ΑΠΟΨΕΙΣ

για τη ΜΕΛΕΤΗ ΠΕΡΙΒΑΛΛΟΝΤΙΚΩΝ ΕΠΙΠΤΩΣΕΩΝ ΤΟΥ ΕΡΓΟΥ:

«ΑΙΟΛΙΚΟ ΠΑΡΚΟ ΙΣΧΥΟΣ 21.0 MW ΣΤΗ ΘΕΣΗ "ΖΑΓΑΡΑΣ" Τ.Κ. ΔΟΜΒΡΑΙΝΑΣ - ΕΥΑΓΓΕΛΙΣΤΡΙΑΣ & ΑΣΚΡΗΣ ΔΗΜΩΝ ΘΗΒΑΙΩΝ & ΑΛΙΑΡΤΟΥ – ΘΕΣΠΙΕΩΝ ΠΕΡΙΦΕΡΕΙΑΚΗΣ ΕΝΟΤΗΤΑΣ ΒΟΙΩΤΙΑΣ ΠΕΡΙΦΕΡΕΙΑΣ ΣΤΕΡΕΑΣ ΕΛΛΑΔΑΣ»

«ΚΑΔΜΕΙΟΣ ΑΝΕΜΟΣ ΕΝΕΡΓΕΙΑΚΗ Α.Ε.»

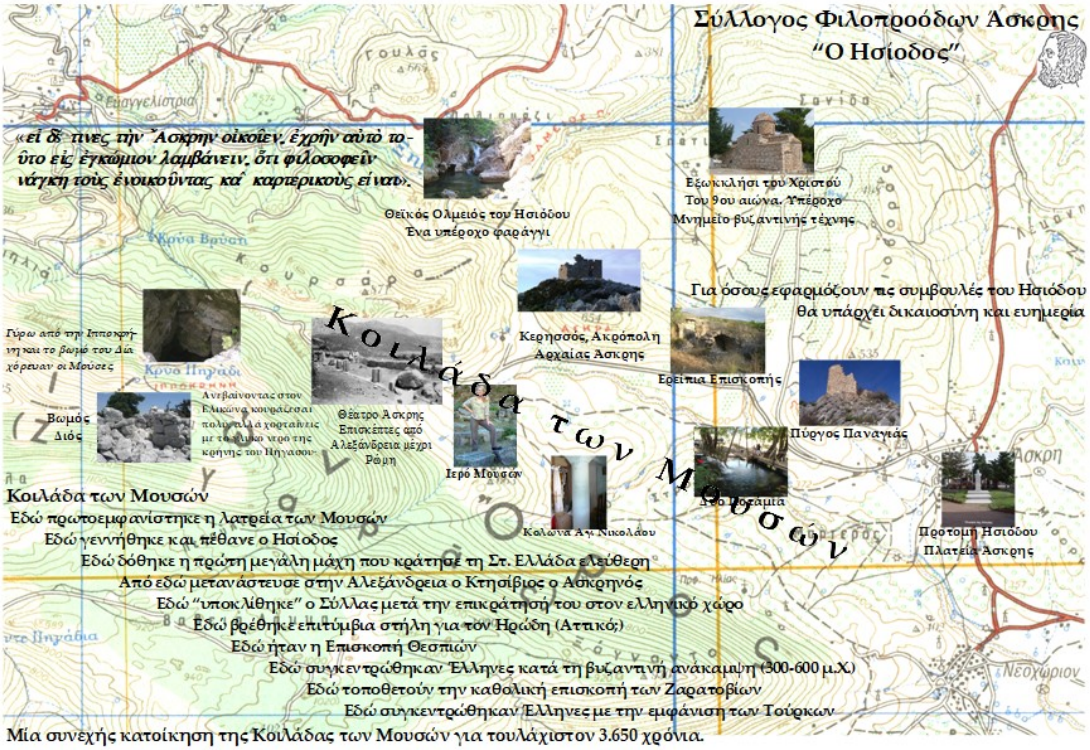
Το νότιο όριο της Κοιλάδας των Μουσών είναι η υπόψη κορυφογραμμή η οποία συνεχίζεται και στην αντίστοιχη του όρους Μαραντάλι ή Ξαγνοντο (ΦΕΚ 134/ΤΑΑΠΘ/27-4-2012).

Επί της κορυφογραμμής αυτής βρίσκεται ο βωμός του Δία (ή πύργος, όπως αναφέρεται στο ΦΕΚ 134 και 150μέτρα βόρεια από τον βωμό του Δία είναι η περίφημη πηγή Ιπποκρήνη. Σύμφωνα με τον Ησίοδο, γύρω από την Ιπποκρήνη και τον βωμό του Δία χόρευαν οι Μούσες.

Στην ΜΠΕ, παράγραφο 8.7.3 αναγράφεται ότι στην περιοχή του έργου δεν αναφέρονται κηρυγμένοι αρχαιολογικοί χώροι, ενώ στο ΦΕΚ 134 περιλαμβάνεται η παράγραφος:

6. Στην κορυφή του όρους Ελικώνα ή Ζαγαρά, η κρήνη του Ίππου ή "Ιπποκρήνη", κλασικών χρόνων και τα ερείπια πύργου του 4ου αιώνα.

Στις εικόνες της ΜΠΕ οι Α/Γ φαίνονται ακριβώς στη κορυφογραμμή και ταυτίζονται με το νότιο όριο της Κοιλάδας των Μουσών. Στον πίνακα

συντεταγμένων φαίνονται από 30 έως 120 μέτρα νοτιότερα. Οι αποστάσεις όμως είναι τόσο μικρές που οι πλατείες των βάσεων θα περάσουν την κορυφογραμμή. Αλλά και η έκταση επιρροής του έργου εκτείνεται αρκετά μέσα στην Κοιλάδα των Μουσών, όπως φαίνεται από την εικόνα 5.1. της σελίδας 36.

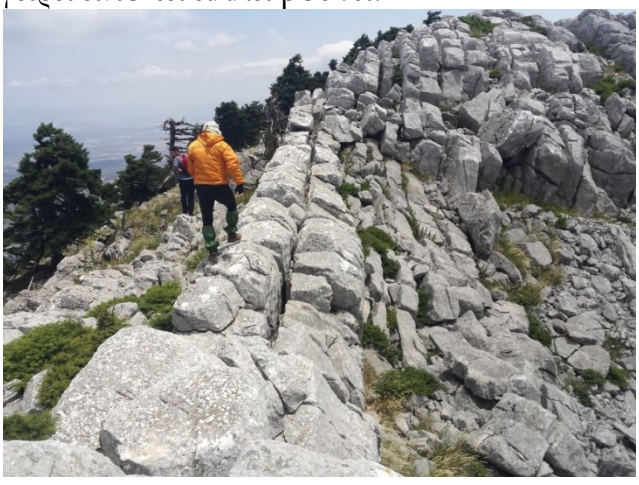
Η κορυφογραμμή έχει τεράστιο γεωλογικό ενδιαφέρον με τις δολίνες και τους τετραγωνισμένους βράχους για τους οποίους Κινέζοι έλεγαν ότι διαμορφώθηκαν από ανθρώπους, σε άλλη ζωή. Είναι αυτό που κάνει την διαφορά του Ζαγαρά από τα άλλα βουνά.

Στη ΜΠΕ δεν υπάρχει καμία φωτογραφία, πράγμα το οποίο σημαίνει ότι οι συντάξαντες ή δεν ανέβηκαν καθόλου ή θέλουν να αποκρύψουν την εικόνα. Περί αυτού συνηγορεί και το γεγονός ότι στην σελίδα 79 της ΜΠΕ αναγράφεται: "*Το έδαφος γεωλογικά δεν είναι μοναδικό*"

Η κατασκευή των πλατειών για τις βάσεις των Α/Γ, μοιραίως, θα καταστρέψει ανεπανόρθωτα το μεγαλύτερο μέρος της κορυφογραμμής και θα εξαφανίσει τα υπέροχα αυτά γεωλογικά πετρώματα.
